Mission régionale d'autorité environnementale

**Avis délibéré de la Mission Régionale
d'Autorité environnementale de La Réunion
sur le projet « RunEVA – pôle déchets sud de Pierrefonds »
sur la commune de Saint-Pierre**

n°MRAe 2020APREU5

Plan masse du projet RunEVA
(extrait de la lettre de demande – classeur I / V)

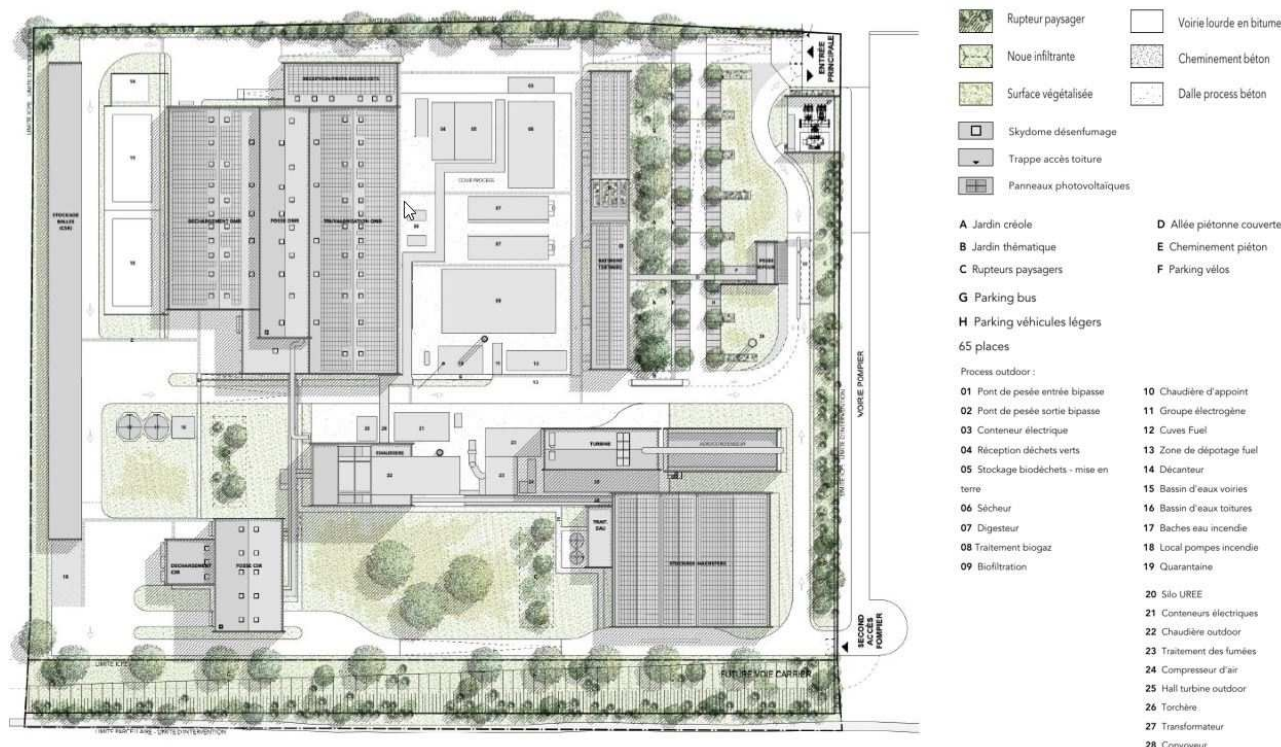
- ***L'Ae recommande au pétitionnaire de localiser la micro-station de traitement des eaux usées domestiques sur le plan masse du projet RunEVA, au même titre que les différents équipements de gestion des eaux du process en vue de leur recyclage (bassins de réception, décantation, neutralisation et stockage), et d'insérer ce document complet également dans l'étude d'impact.***
